## РЕЦЕНЗІЯ

### НА НАУКОВО-ПРОЕКТНУ ДОКУМЕНТАЦІЮ "ІСТОРИКО-АРХІТЕКТУРНИЙ ОПОРНИЙ ПЛАН М.ЛЬВОВА"

Розглянувши відкориговану розробником (ПОГ «Інститут культурної спадщини») науково-проектну документацію "Історико-архітектурний опорний план м.Львова" відповідно до зауважень минулого засідання Консультативної ради (протокол №5 від 12.11.2019 р.), надаємо рецензію з нашими пропозиціями та зауваженнями в друкованому та електронному вигляді.

Рис. 6. Фрагмент головного креслення ІОАП. Квартал колишнього монастиря СО Домініканок.  
Будинки 3 та 4 виникають водночас у проміжку між 1802-1844 р.

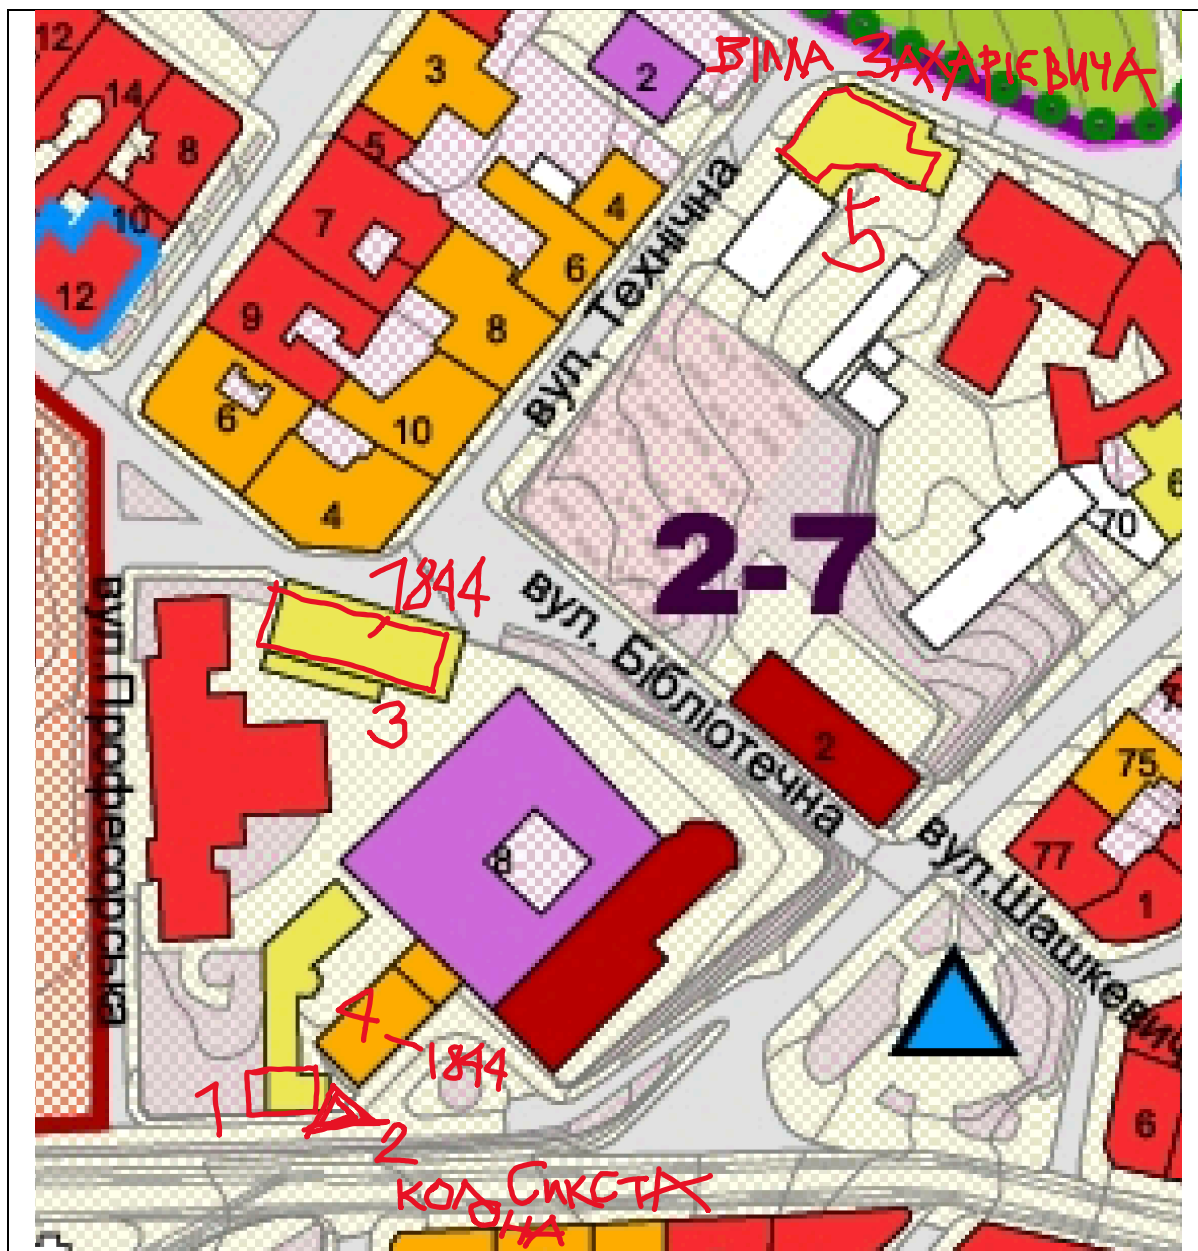
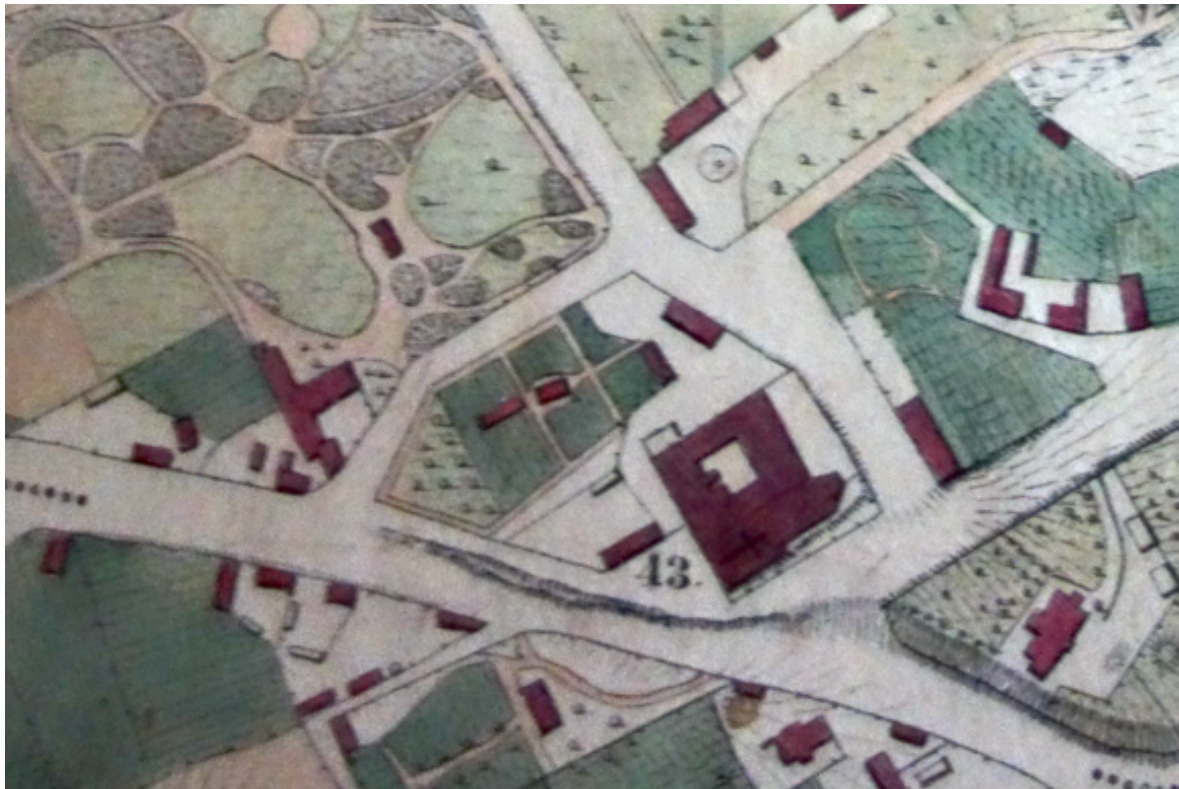
19. Розглядаючи квартал з костелом Св. Магдалини та бібліотекою НУЛП, виявлено низку упущень (див. рис. 6, 7): позн. 1 – модерністичний будинок нинішнього готелю НУЛП слід віднести до цінної забудови або до пам'яток (а його взагалі не позначено); позн. 2 – колона Сикста мусить бути подана як пам'ятка архітектури та мистецтва XVI ст. (її взагалі не позначено); позн. 3 – будинок корпусу №21 НУЛП є зведений до 1844 р., тому його слід віднести до цінної забудови, а не до рядової; позн. 4 – це будинок з початку XIX ст. (умовно назвемо його «будинок службовий монастиря»), з нашого погляду повинен бути пропонуваним до списку пам'яток разом з келіями.

20. На цьому ж фрагменті плану ІОАП хочемо звернути увагу на ще одне упущення авторів. Позначенням цифрою 5 (рис. 6) ми показали будинок на розі вул. Технічної та Каменярів. Автори позначають його як рядову забудову. Але ж це перша вілла Юліана Захарієвича, зведена за його проектом, його перше помешкання у Львові (див. фото нижче, рис. 8). Ця будівля згодом була перебудована, але дуже коректно. Об'єкт повинен бути трактований як пам'ятка архітектури, а не рядова забудова. Достатньо глянути на оригінальне вирішення тераси цієї вілли з чавунними колонами – аналогами до ліхтарів головного будинку політехніки, щоб зрозуміти його неординарність. Вулиця Каменярів на кресленнику не підписана.

Рис. 9. Квартал з пасажем Міколяша. Зеленим нами позначено залишки будівель (у північній частині) та збережені колишні будівлі пасажу.

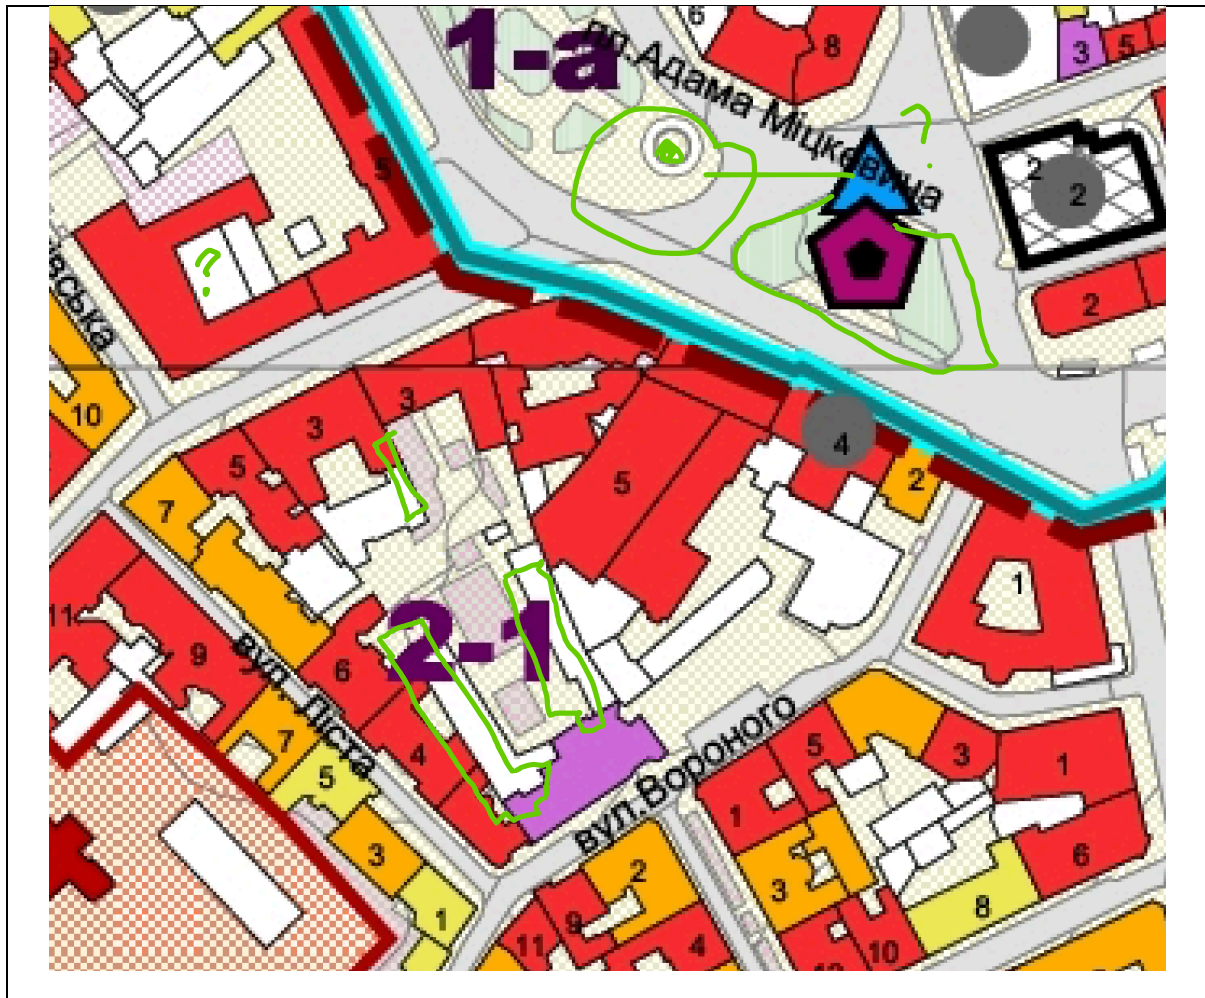
22. Нижче подаємо наступний витяг з ІОАП - фрагмент з кварталом між пл. Міцкевича, вул. Коперника, вул. Вороного (рис. 9). Цей квартал містив до Другої Світової війни пасаж Міколяша авторства Івана Левинського та Альфреда Захарієвича. Від пасажу у внутрішньому просторі залишилися фундаменти з підвалами та дві будівлі, які авторами взагалі ніяк не інтерпретовані. Ці дві будівлі без сумніву слід віднести до цінної забудови. Крім того у дворі є в стані руїни залишки правого крила будівлі пасажу з боку входу з вулиці Коперника (нами позначено ці об'єкти зеленими лініями). Автори їх ігнорують. Пасаж повинен бути позначений як втрачена значна архітектурна споруда центру Львова. Більшість будівель що формували пасаж збережені, а архітектурна практика вже демонструвала два замовні конкурси на проекти відтворення пасажу Міколяша.

23. На цьому ж фрагменті ІОАП слід звернути увагу на неправильне позначення будівлі банку на Коперника 2, не позначено та не інтерпретовано історичний фонтан Богородиці на пл. Міцкевича, не позначено меж території пам'ятника Міцкевичу, адже тут маємо справу не тільки з колоною, але з цілісним архітектурно-мистецьким вирішенням центру площі.

24. На прикладі кварталу з пасажем Міколяша констатуємо, що автори зовсім не аналізували внутрішні простори кварталів – їх розпланування, забудову, озеленення. Це помітно для багатьох інших кварталів центральної частини Львова. Відповідно частина спадщини, яка там знаходиться залишилася не ідентифікованою.

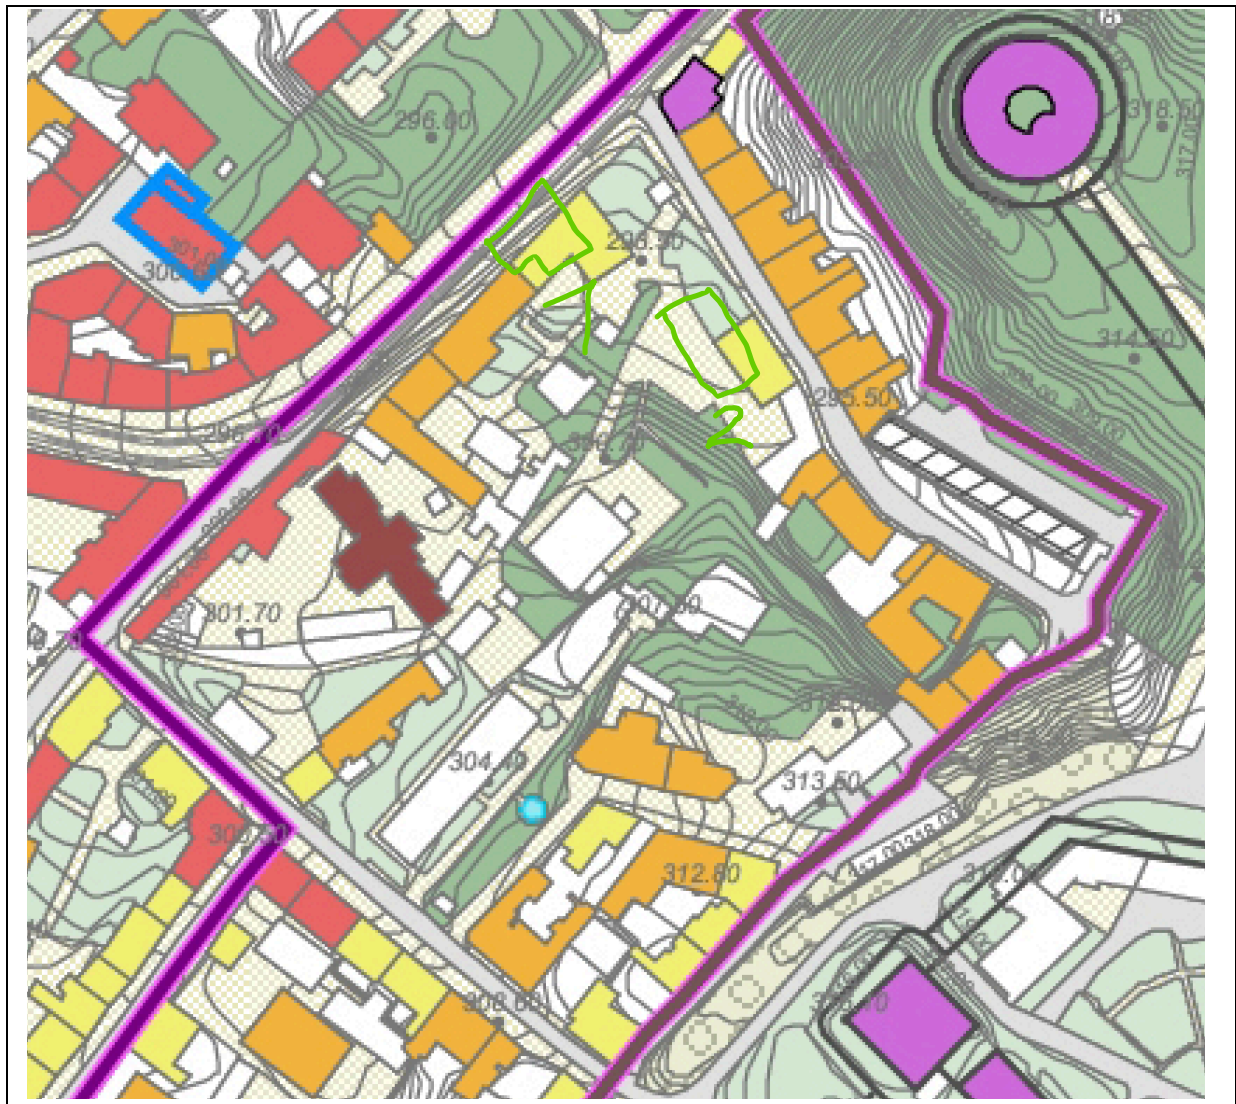
27. Проаналізуємо ще один квартал з ІОАП - фрагмент наріжника кварталу між вул. Коперника та вул. Академіка Колесси (рис. 10). Ділянка на схід від комплексу Св. Лазаря належить до Львівської політехніки. Об'єкти цієї ділянки віднесено в ІАОП до категорій рядової та значної історичної забудови. Парадоксально, що ті об'єкти, які є давнішими (з періоду до 1766 р.), в історико-архітектурному опорному плані віднесено до рядової забудови.

Ці давніші будівлі є позначені на карті Львова Ж.Десфіля з 1766 р. Наріжний будинок – це один зі збережених об'єктів палацу королівського стольника та архітектора А.Мошинського.

Будинок на Колесси 2 – це об'єкт що належав до палацового комплексу Вроновських. Обидва об'єкти при уважному ознайомленні з ними презентують елементи барокової архітектури. Наведені вище факти ще раз підкреслюють те, що історико-архітектурний опорний план виконувався без детальної реконструкції етапів розвитку забудови міста та без детального аналізу забудови, про що наголошувалося у рецензіях та при його громадському обговоренні. На жаль, цей розділ так і не був доопрацьований.
